泊発電所（1，2号炉）

敷地周辺の微小地震について

昭和58年 7月20日

原子力発電安全審査課

第 11 図 敷地周辺の微小地震観測と断層分布

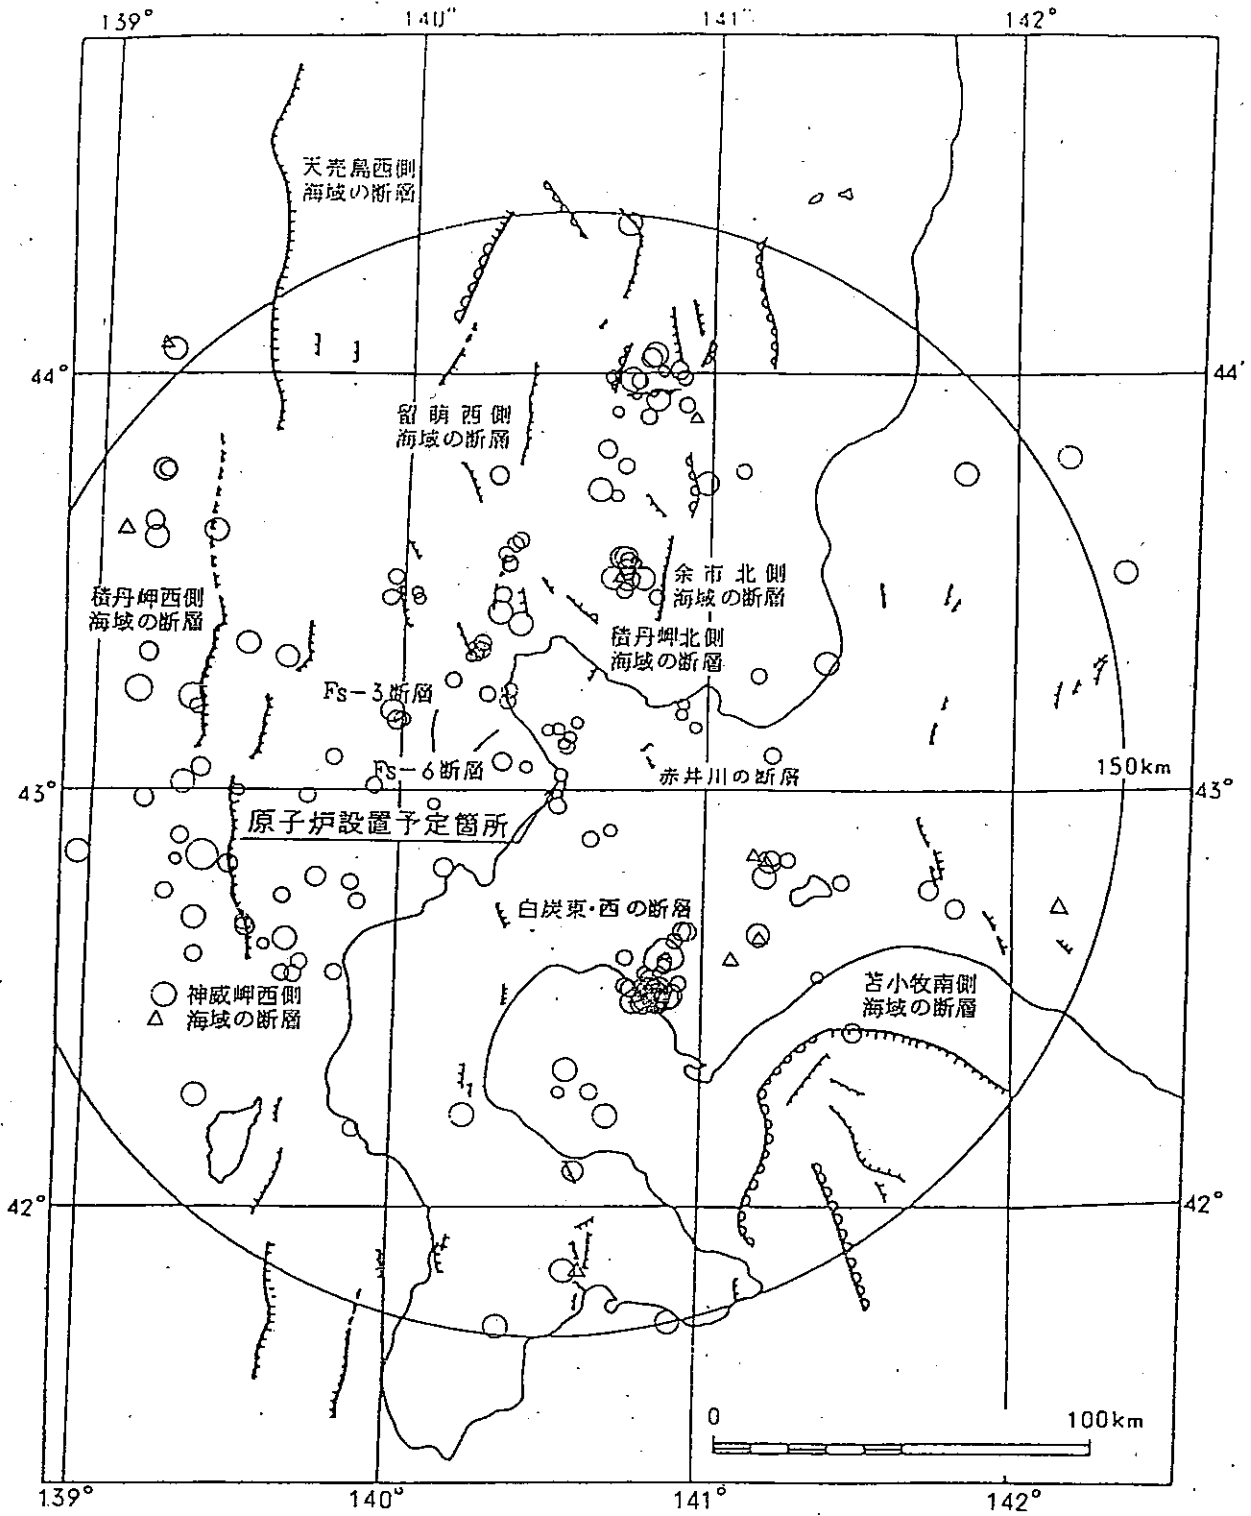
第11図に微小地震の震央と断層分布の関係を示す。

これによると、断層及び断層付近における微小地震の集中性や連続性は殆んど見られない。

申請者が実施している微小地震観測からは、敷地周辺の微小地震活動は、有珠山周辺を除き、顕著な傾向は見られず、活断層との関連についても特に地震の集中性や連続性は見られない。

以上のことから、敷地周辺における活断層と微小地震との関連性は認められないとしていることは、妥当なものとして判断する。

第 12 図 地殻構造モデル

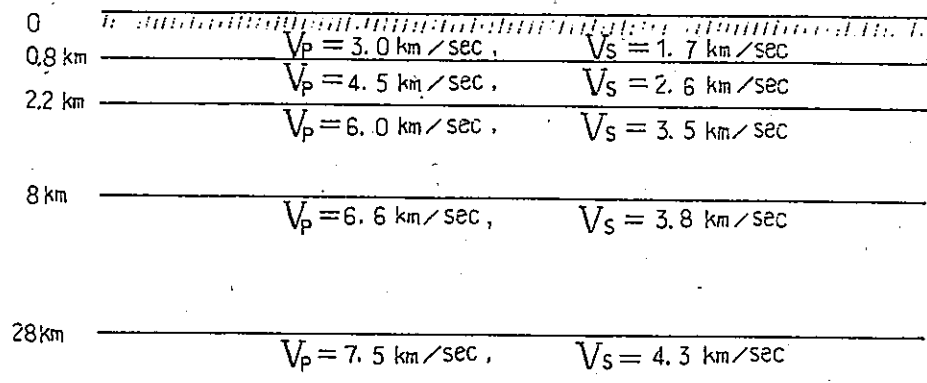
第12図に敷地周辺の地下構造調査結果から求めた地殻構造モデルを示す。

微小地震記録のうち、昭和57年10月～昭和58年3月迄の第4図のモデルで震源の求まった19個の地震について、第12図のモデルを用いて震源位置の再決定を行っている。

これによると、敷地から50km以内においては殆んど震央位置の移動は見られず、それ以遠では平均で2.8km程度の差が見られる。

また、震源深さについても3.6km程度の差がある。

しかし、これらの差は、地震の活動性及び活断層との関連性を検討する上からは、第4図のモデルを採用しても、特に問題はない。

また、地殻構造モデルの相違による震源位置の差は、地震の活動性及び活断層との関連を検討する上から特に問題はない。
